E.prot DVA - 2014 - 0039961 del 03/12/2014

**OSSERVAZIONI PROGETTO VIA N. 04/2014
RAZIONALIZZAZIONE E SVILUPPO RETE ELETTRICA DI
TRASMISSIONE NAZIONALE NELL'AREA DI TRENTO**

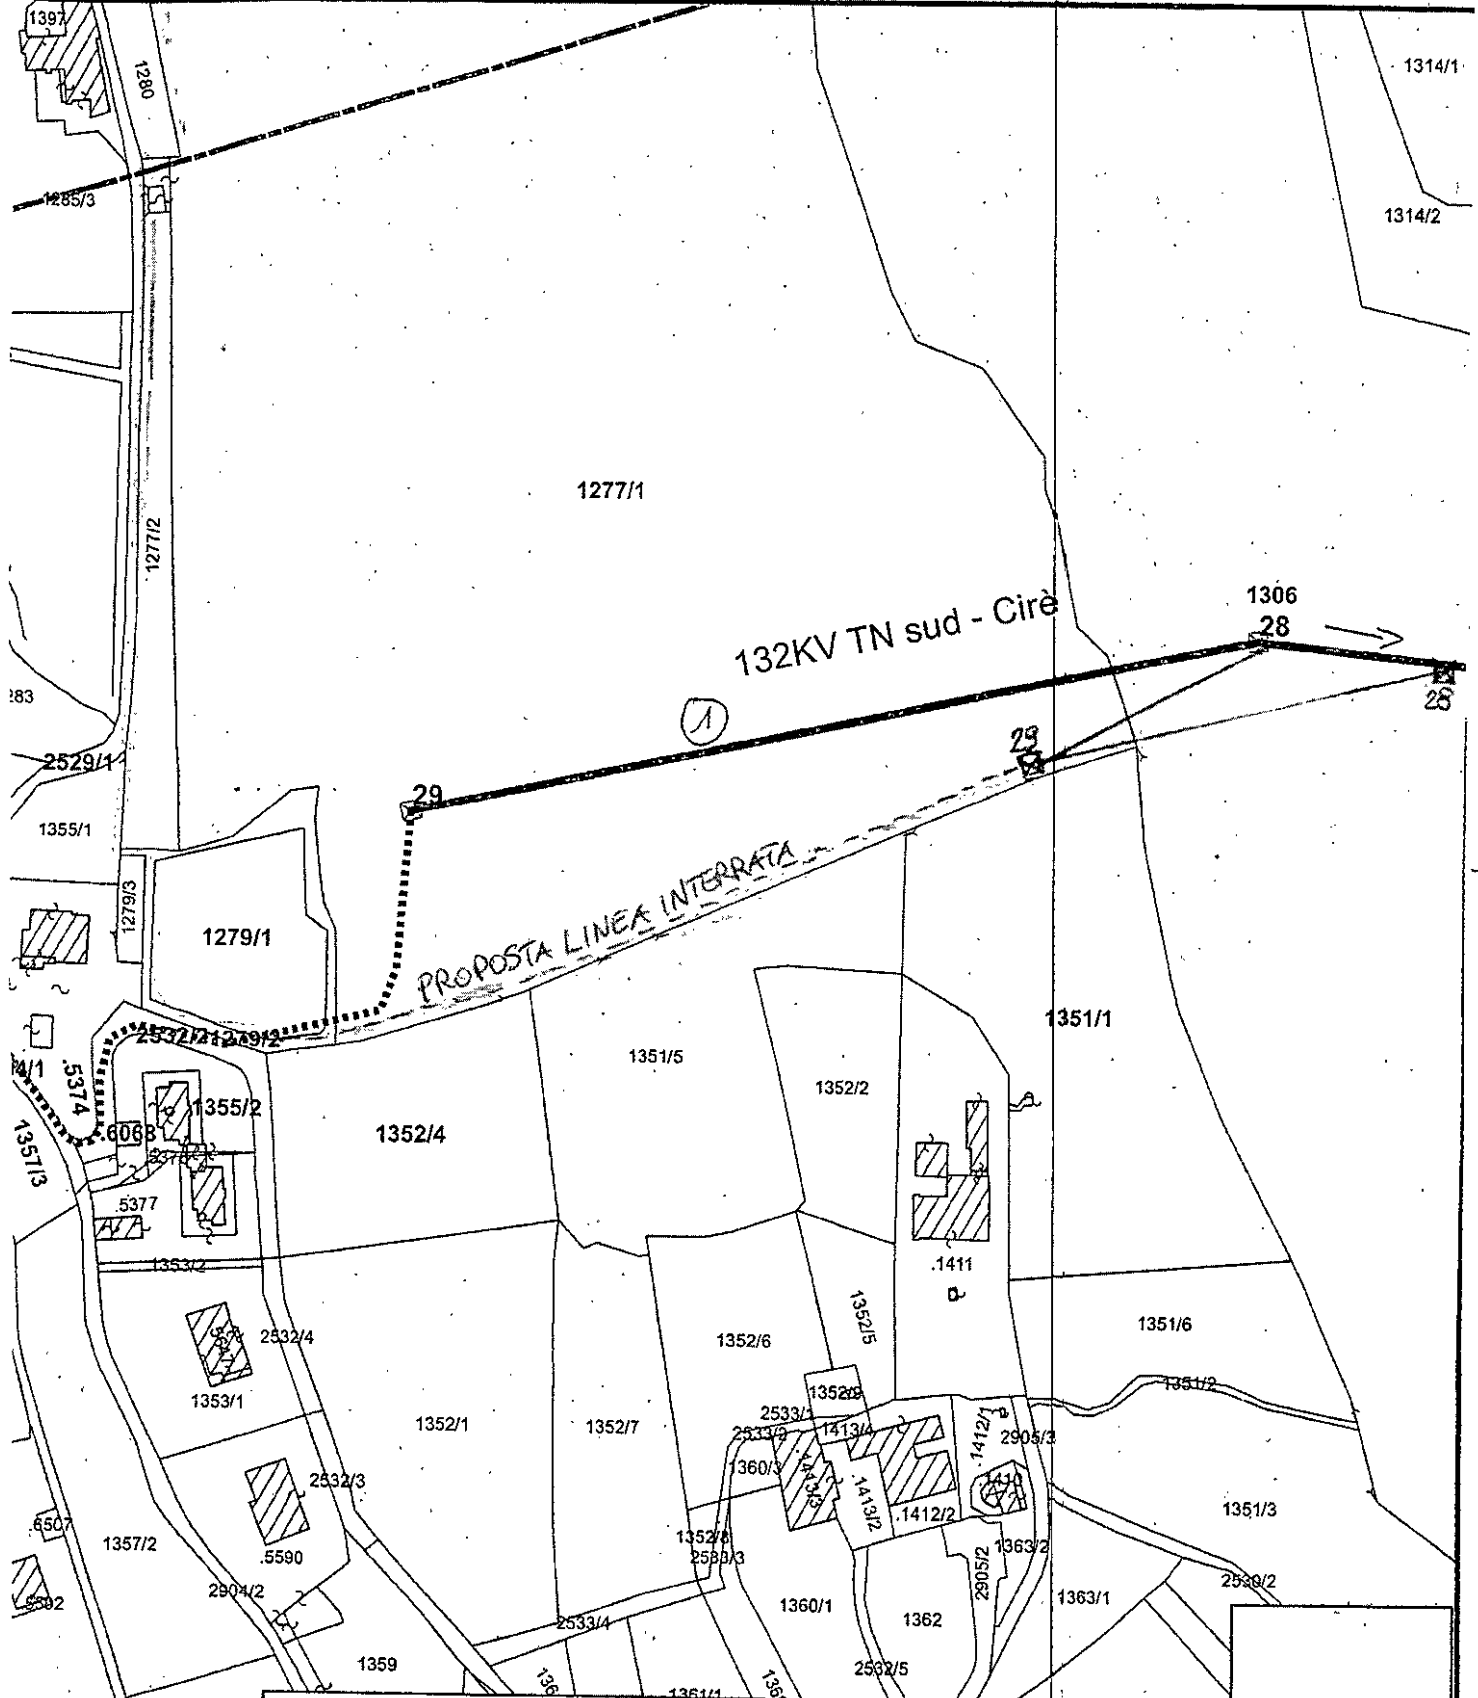
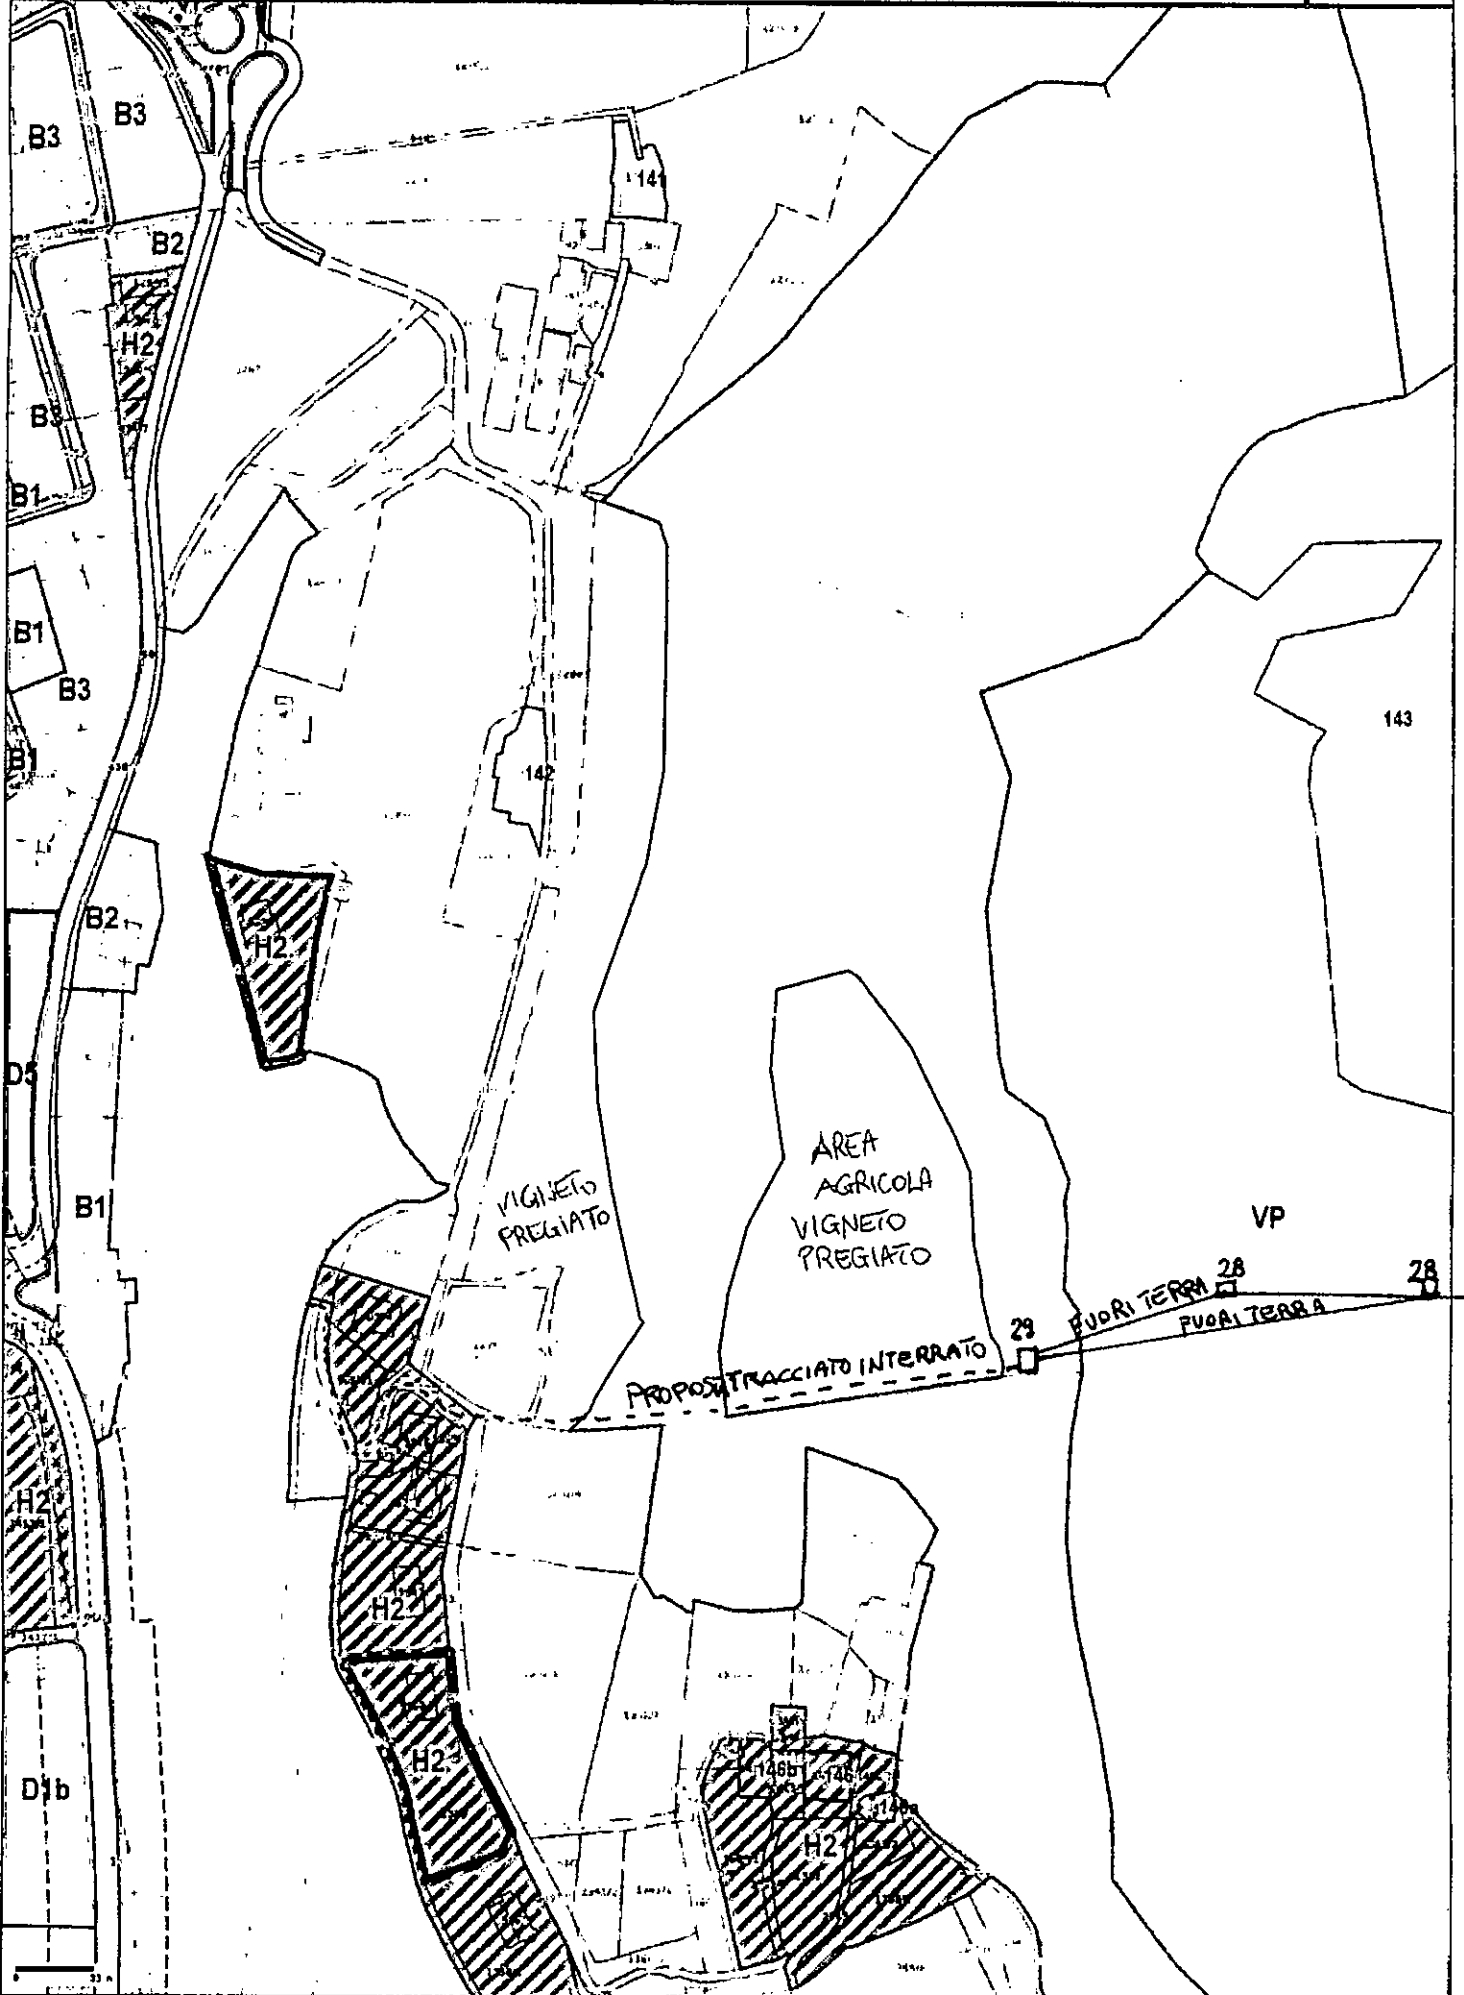
In particolare, il progetto prevede il passaggio della nuova linea elettrica, per un primo tratto, nell'interrato della p.f. 1279/1 lungo il confine sud con l'attigua p.f. 1352/4 e, per un secondo tratto, con un cavo fuori terra tra il pilastro di sostegno n. 29 e quello n. 28 (quest'ultimo da collocarsi sulla p.f. 1306 di proprietà demaniale).

Ciò di cui si lamenta, invero, la mia assistita è la previsione del secondo tratto della servitù di elettrodotto in quanto esso va a tagliare pressoché a metà quella parte di lotto agricolo (circa mq. 13.000), ricavato da una recente e costosa bonifica ed ove è prevista la realizzazione di un agriturismo.

La manifesta illogicità e irragionevolezza di siffatta previsione risulta tanto più evidente se si consideri che, a valle della proprietà della mia assistita, il tracciato dell'elettrodotto risulta invece totalmente interrato e segue i confini di proprietà, senza quindi intersecare lotti agricoli e menomare lo sviluppo di attività insediate.

espropriante - modificare il progetto nei seguenti termini come da rappresentazione grafica allegata:

- a) proseguendo anche nel secondo tratto con l'interramento della linea elettrica seguendo il confine tra le pp.ff. 1979/1 e 1277/1 e le pp.ff. 1352/4 e 1351/1;
- b) collocando il palo di sostegno n. 29 sempre lungo il confine tra le pp.ff. 1979/1 e 1277/1 e le pp.ff. 1352/4 e 1351/1 e in una posizione comunque esterna all'area agricola di proprietà, fermo il collegamento al palo di sostegno n. 28.
